### 改善箇所説明図③

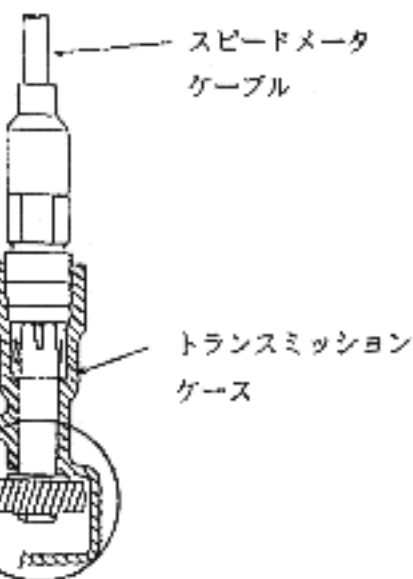
基準不適合発生箇所

手動変速機付車のスピードメータギヤの材質等に不適切なものがあり、当該ギヤが摩耗し、最悪の場合、速度計が機能しなくなるおそれがある。

全車両、スピードメータギヤを改善品と交換する。

識別：スピードメータケーブル取付け付近のサイドケース上部に黄色ペイントを塗布する。
